Pétitionnaire : Société QEnergy

Travaux d'aménagement d'une volière photovoltaïque, parcelle cadastrée IT 127
du Mas de Côte Neuve, Mas Thibert à Istres (13)

Avis **de l'Hydrogéologue Agréé**

Avis définitif n°HA13104

Figure 2 - Plan du projet de volière (QEnergy) – Echelle 1 / 2 000

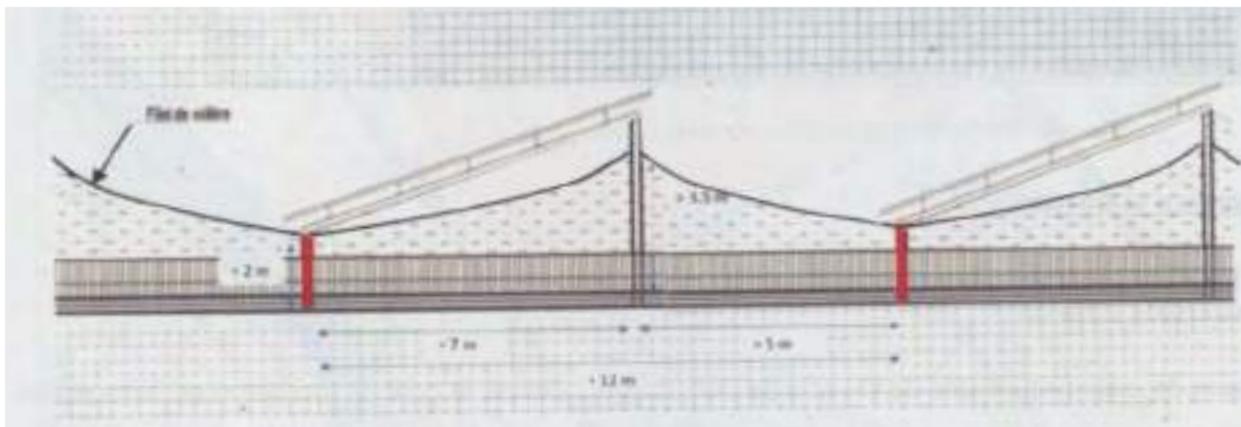
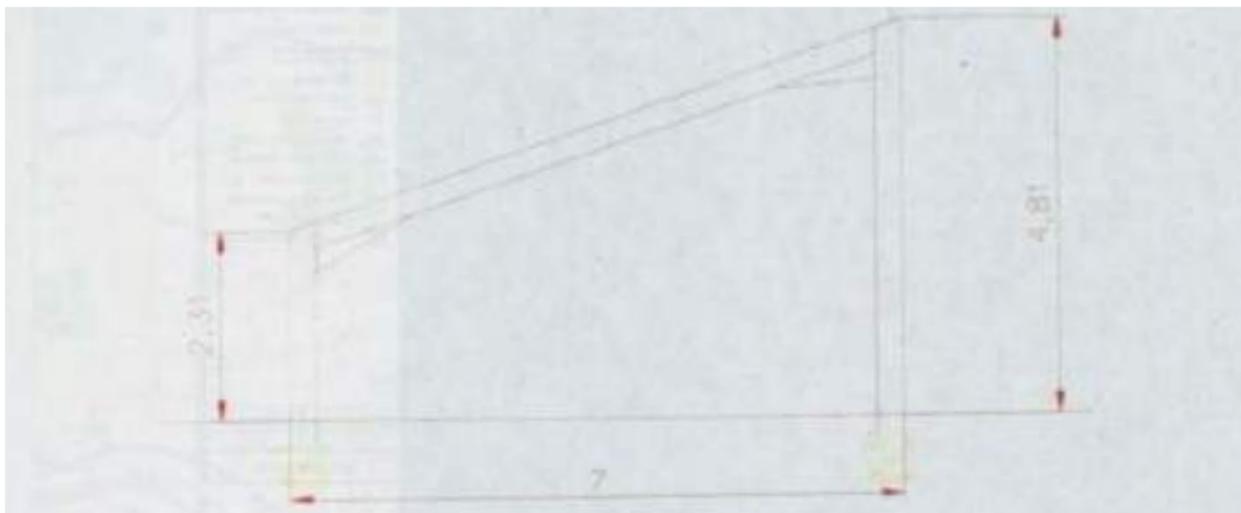
Les panneaux photovoltaïques et le grillage de la volière seront fixés sur des châssis métalliques de 4,81 m de hauteur maximale reposant sur le sol en place **par l'intermédiaire de pieux forés en béton.**

Pour le moment, **l'étude géotechnique Antéa n'a pas dimensionné ces pieux car le bureau d'études** ne disposait pas des contraintes géotechniques précises exercées par la structure sur le sol. Plusieurs dimensions de pieux béton sont **évoqués dans l'étude** : des diamètres de pieux de 300 à 400 mm pour des profondeurs comprises entre 2 et 4 m.

Figure 3 - Coupes transversales du projet de structure (OEnergy)

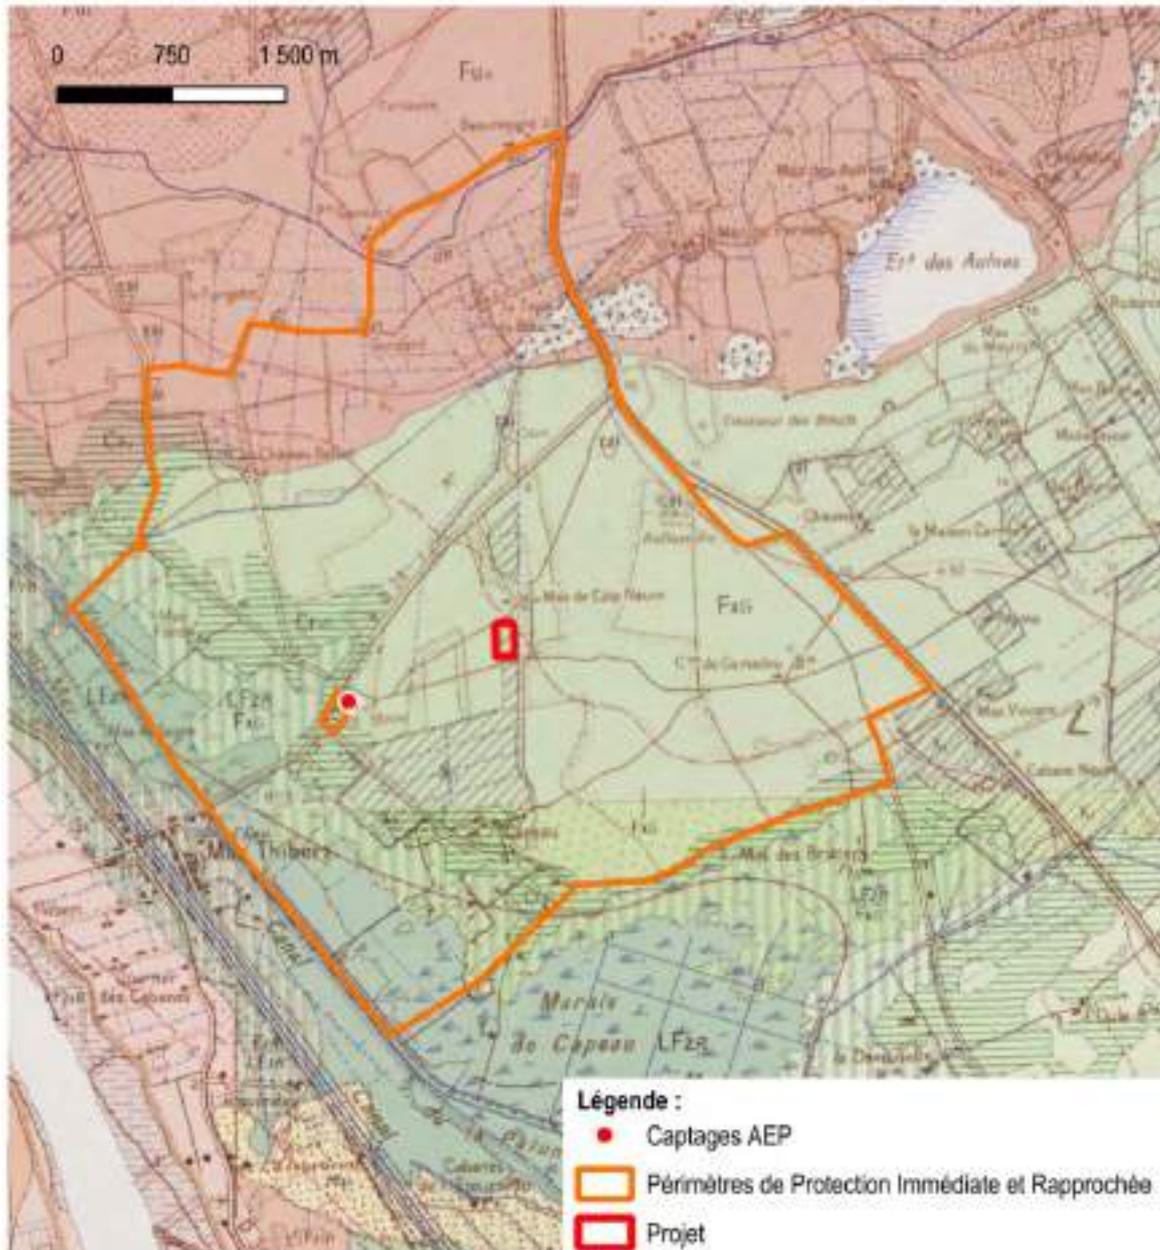
Les futurs pieux bétons ne doivent pas contribuer à réduire la protection relative de la nappe de la Crau par perforation partielle ou totale du niveau de poudingue dont la base est attendue entre 2 et 4 m de profondeur et qui constitue un horizon à perméabilité **plus faible que l'aquifère sous-jacent**.

Pour pallier à ce risque, les pieux devront être intégralement cimentés ou bétonnés **et devront l'être d'une manière optimale, c'est-à-dire par injection d'un ciment ou d'un béton suffisamment liquide** réparti tout autour du pieu en métal permettant le remplissage intégral des anfractuosités du trou de forage, sans cavitation. Le soin apporté à cette injection est la **seule façon d'obtenir une étanchéité du pieu** vis-à-vis des eaux de ruissellement et donc de conserver une bonne protection de la nappe vis-à-vis des pollutions de surface.

Par ailleurs, le niveau statique de la nappe étant estimé en hautes eaux à 3,0 m de profondeur au droit du site, la profondeur des pieux ne devra pas excéder 2 m, soit une cote minimale de la base des pieux à 2,94 m NGF. Cette prescription permet de préserver la nappe des risques de pollution directe, de ne pas entamer sa protection naturelle par le poudingue et de conserver une épaisseur minimale de terrain non saturés de 1 m entre la base des pieux et le niveau de la nappe permettant une épuration naturelle des eaux d'infiltration.

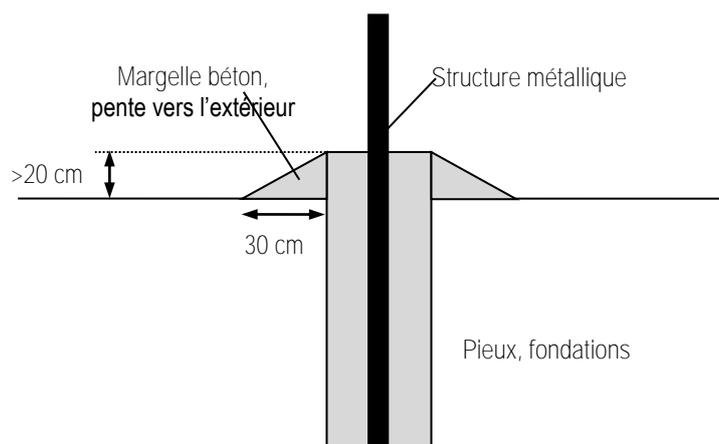
- La structure supportant les panneaux photovoltaïques nécessite la réalisation de pieux de 300 ou 400 **mm de diamètre, constitués d'acier** entouré de béton ;
- Le sous-sol est constitué de la succession suivante de terrains :
 - o entre 0 et 0,3-0,7 m de profondeur : sol caillouteux à matrice sablo-limoneuse ;
 - o entre 0,3-0,7 m et 2 m de profondeur, parfois plus : poudingue (cailloutis cimenté) ;

- **Le sommet des pieux en béton devra dépasser du sol d'au moins 20 cm** et les terrains alentours ne doivent pas présenter de pente vers ceux-ci afin de ne pas créer de zones d'infiltration préférentielle au droit ou au voisinage des pieux. **Une margelle de béton sous forme d'une couronne d'au moins 30 cm de rayon sera effectuée autour de chaque pieux béton, jointive à celui-ci, et admettant une pente vers l'extérieur reliant le sommet du pieux au terrain naturel** comme illustré sur le schéma suivant :

2. Mesures de préservation de la nappe vis-à-vis de la mise en place des pieux :
- Les pieux et autres fondations du projet **devront être intégralement cimentés ou bétonnés et devront l'être d'une manière optimale, c'est-à-dire par injection d'un ciment ou d'un béton suffisamment liquide réparti** tout autour du pieu en métal permettant le remplissage intégral des anfractuosités du trou de forage, sans cavitation. Le béton utilisé doit être suffisamment fluide pour permettre un remplissage total de la porosité autour du forage et permettre une étanchéité complète. Le béton pourra être auto-plaçant et sera de préférence injecté par le bas. Il doit notamment être issu exclusivement de matières premières naturelles ;

- La profondeur des pieux, fouilles mêmes temporaires, et autres fondations du projet ne devra pas excéder 2 m, et la base des pieux, fouilles et autres fondations ne devra ne pas descendre sous la cote minimale de 2,94 m NGF. Les terrains sous cette cote doivent être laissés en place et non remaniés. Cette prescription permet de préserver la nappe des risques de pollution directe, de ne pas entamer sa protection naturelle par le poudingue et de conserver une épaisseur minimale de terrain non saturés de 1 m entre la base des pieux et le niveau de la nappe permettant une épuration naturelle des eaux **d'infiltration** avant atteinte de la nappe ;
